**MEYLE**<sup>®</sup>  
Products

No. MEYLE                      No. Referencia  
izquierda: 116 010 8287/HD      1J0 407 365 J, H, C  
derecha: 116 010 8288/HD      1J0 407 366 J, H, C

## Rótula

**Audi A3, Seat Leon/Toledo, Skoda Octavia,  
VW Bora/Golf/New Beetle/Lavida I/Lavida II**

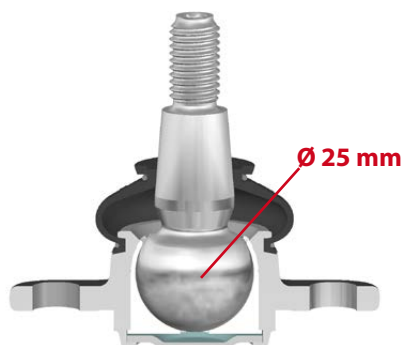
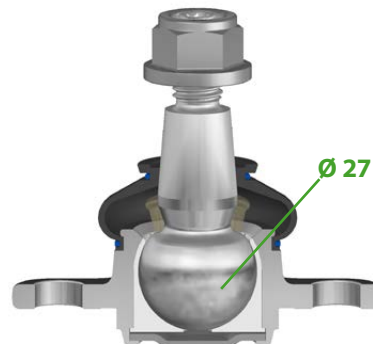
Desgaste prematuro de las rótulas  
debido a sobrecargas.

- > Rótulas desgastadas
- > Ruidos en el eje delantero
- > Reducción de la seguridad de conducir

Ampliamiento del diámetro de la  
esfera (27 mm)

Ø 25 mm

Ø 27 mm
